DEMANDE D'ENREGISTREMENT

PROJET ENTREPOT STOCKAGE TORCY (71)

AMENAGEMENTS AUX PRESCRIPTIONS GENERALES MENTIONNES A
L'ARTICLE L. 512-7 APPLICABLES A L'INSTALLATION : DOCUMENT
INDIQUANT LA NATURE, L'IMPORTANT ET LA JUSTIFICATION DES
AMENAGEMENTS DEMANDES [ART. R. 512-46-5 DU CODE DE
L'ENVIRONNEMENT].

FIGURE 1 : LOCALISATION DES BUREAUX AUX DROITS DE LA PAROI SEPARATIVE

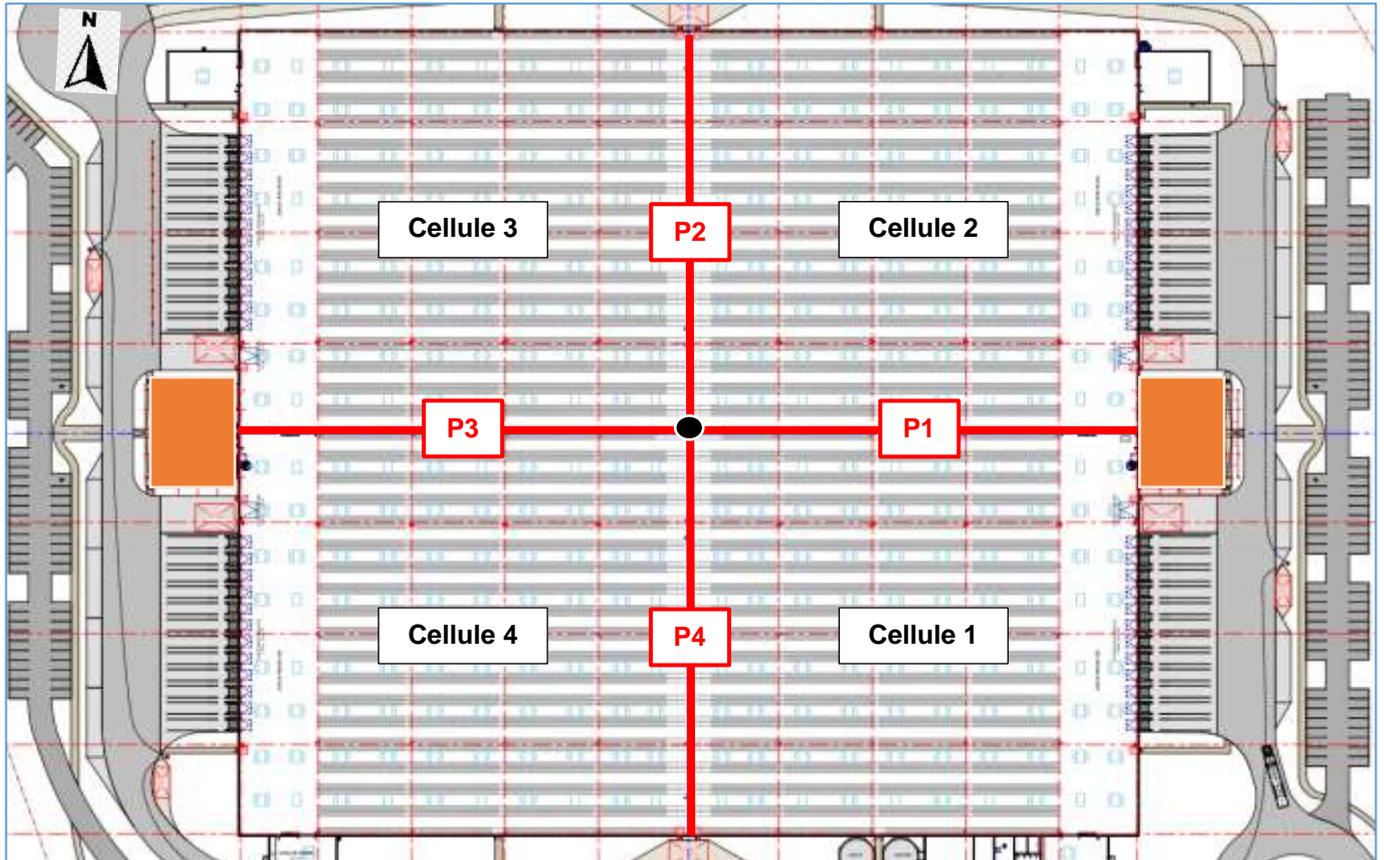
La configuration de l'entrepôt ne permet pas de mettre en place d'aire de stationnement au point de jonction entre ces 4 murs coupe-feu (matérialisé par un point noir, au centre de l'entrepôt sur la figure 1 en page précédente).

L'absence d'aire de stationnement directement au droit des parois séparative P3 et P1, ainsi qu'au point de jonction des 4 parois et l'absence de moyen fixe ou semi-fixe permettant d'assurer le refroidissement de la paroi séparative ne permet pas de répondre aux objectifs de l'arrêté ministériel fixés au point 3.3 :

- Les aires de stationnement des moyens aériens des façades Est et Ouest qui sont positionnées de part et d'autre des blocs bureaux et non au droit du mur coupe-feu séparatif P3 et P1 ;
- L'absence d'aire de stationnement des moyens aériens au point de jonction des 4 parois coupe-feu (centre de l'entrepôt).

Afin de maîtriser le risque incendie et la propagation de ce dernier, les murs coupe-feu séparatifs seront traités en REI 240 soit 4h et non 2h.

Le rapport de modélisation des flux thermiques et joint en annexe de la PJ2 attestent qu'il n'y aura pas de propagation aux autres cellules en cas de sinistre sur une des cellules. Les durées d'incendie sont de 138 min donc inférieures à la stabilité au feu des parois séparatives.

FIGURE 2 : AMENAGEMENTS PREVUS

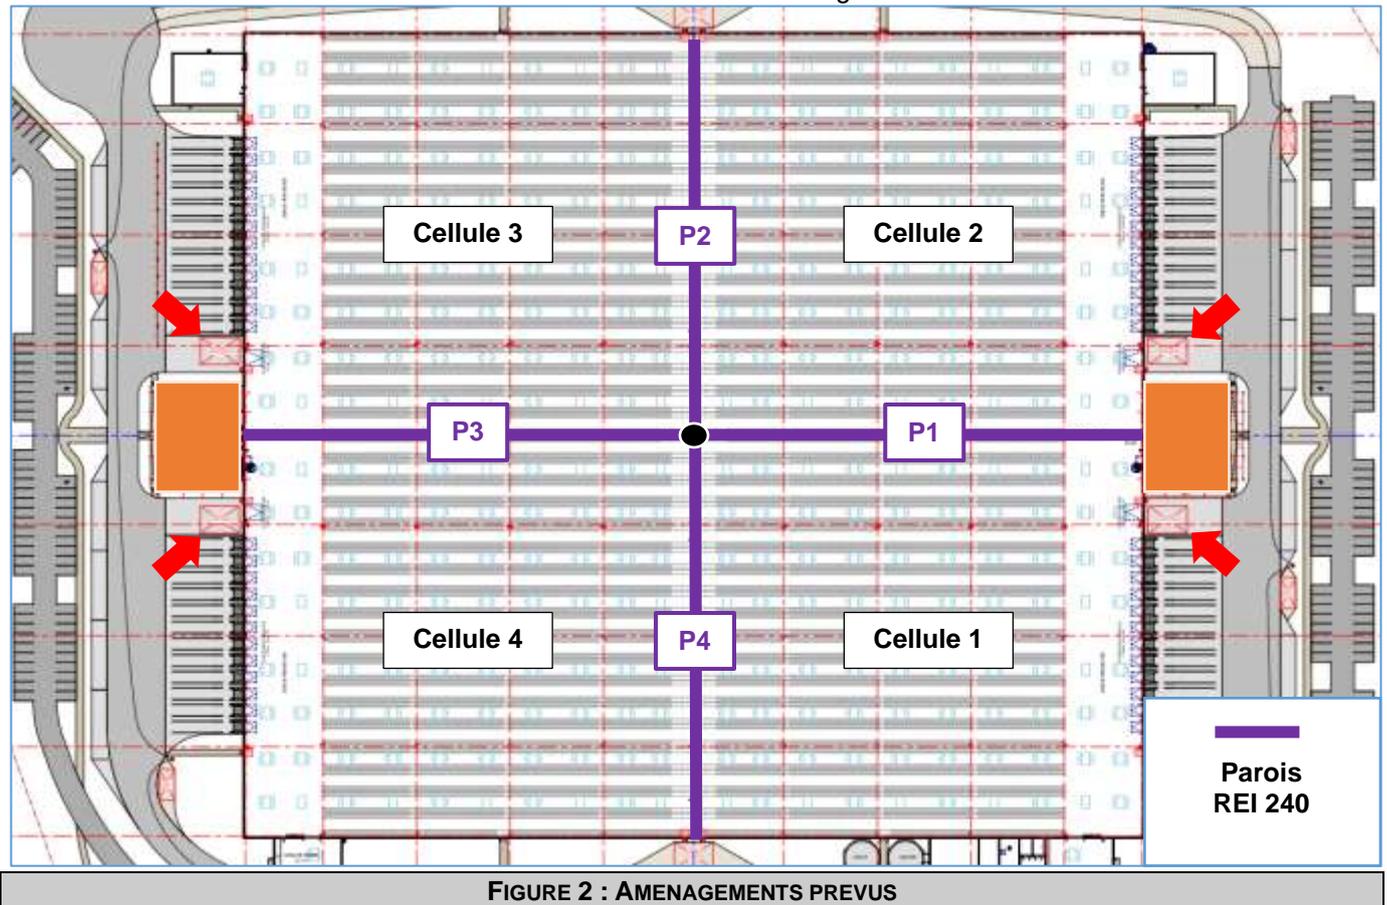
Nous avons été sollicité pour un avis concernant la pertinence des mesures compensatoires prévues dans la demande d'aménagements aux prescriptions générales. Ses mesures compensatoires visent à la mise en place d'un mur REI 240 en lieu et place du mur REI 120 accompagné d'aspersion d'eau.

La DREAL nous informe également que la DGPR validera une nouvelle fiche dans le guide entrepôt spécifiant que, pour les cellules de plus de 6 000 m², la mise en place d'un mur REI 240 en lieu et place du mur REI 120 + aspersion d'eau est de nature à atteindre l'objectif fixé par la prescription 3.3.1 (via une demande d'aménagement), sous réserve que la toiture ait une résistance au feu inférieure ou égale à 30 minutes.

Je tiens tout de même à vous avertir qu'en cas d'insuffisance du mur REI 240, le SDIS sera en incapacité opérationnelle d'assurer le refroidissement de l'entièreté du mur REI au vue de sa longueur.

De plus, deux aires de stationnement seront également aménagées de part et d'autre des bureaux en façade Est et Ouest pour permettre le stationnement des engins afin qu'ils déploient leurs moyens aériens.

Ces aires de stationnement sont identifiées à l'aide de flèches sur la figure suivante :
